Mission régionale d'autorité environnementale

**Avis délibéré de la mission régionale d'autorité  
environnementale de Bretagne  
sur le projet de parc éolien des Landes du Lancart  
sur les communes de Mérillac et de Saint-Launeuc (22)**

**n° MRAe : 2025-012625**

Figure 3 : Schéma de principe du dimensionnement d'un mât de mesure (source : étude d'impact)

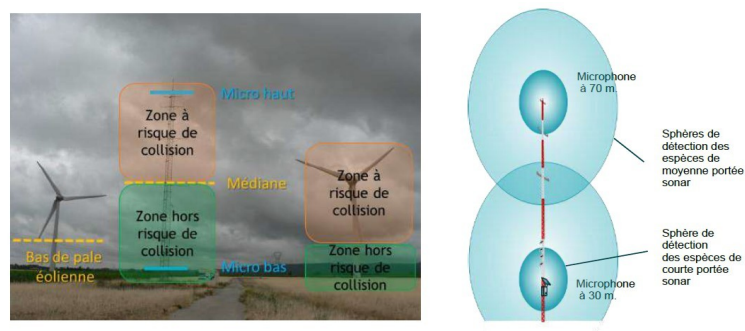
Les différentes méthodes d'inventaire mises en œuvre pour la végétation et chacun des groupes faunistiques permettent d'identifier convenablement la diversité des espèces présentes<sup>14</sup>. En revanche, **les inventaires réalisés s'avèrent insuffisants pour caractériser quantitativement l'activité des chauves-souris** : fréquence d'écoute nocturne passive<sup>i</sup> trop limitée dans la période de mise-bas/élevage des jeunes<sup>15</sup>, absence d'écoute active<sup>i</sup> centrée sur les emplacements des futures éoliennes et sur l'étang de la Hardouinais. La pose d'un mât de mesure avec deux dispositifs installés à 30 et 70 m de hauteur et enregistrant une année entière entre 2022 et 2023 ne permet pas de compenser ces lacunes. L'implantation de ce système d'enregistrement en hauteur, situé au centre de la ZIP, a en effet pour vocation de caractériser l'activité des chauves-souris en fonction des conditions météorologiques, mais n'est pas représentatif de l'activité sur l'ensemble du secteur. Par ailleurs, les hauteurs d'implantation des micros ne permettent pas de déterminer l'activité dans la zone à risque de collision, la médiane étant à 50 m, soit plus haut que la garde au sol de 33 m, contrairement aux préconisations figurant pourtant dans l'étude d'impact (cf. fig. 3).

**L'Ae recommande de compléter l'état initial de l'environnement avec une étude bibliographique de la fréquentation du site par les chauves-souris, ainsi que par une meilleure qualification de leur activité, notamment en ce qui concerne les zones à risque de collision.**

Figure 5 : Carte d'alerte du risque éolien pour les chiroptères (source : GMB - étude d'impact)

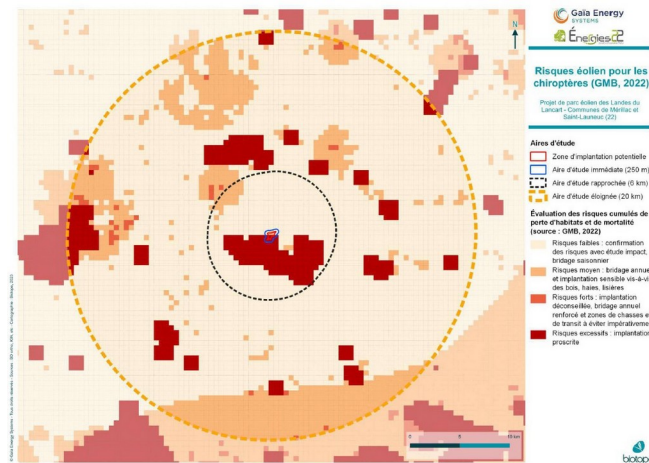
La consultation de la carte d'alerte « risques éoliens pour les chiroptères en Bretagne » (cf. fig. 5) produite par le groupe mammalogique breton (GMB) permet pourtant de rendre compte des contraintes du site retenu<sup>18</sup>. La comparaison avec d'autres sites est donc requise pour démontrer qu'il s'agit malgré tout de la meilleure solution, notamment du point de vue environnemental<sup>19</sup>.

**L'Ae recommande de réaliser une comparaison, notamment sur la base des critères environnementaux, entre différentes hypothèses d'implantation alternative à l'échelle du département, permettant de justifier le choix du site retenu ou à défaut d'envisager la réalisation du projet sur un territoire moins sensible.**
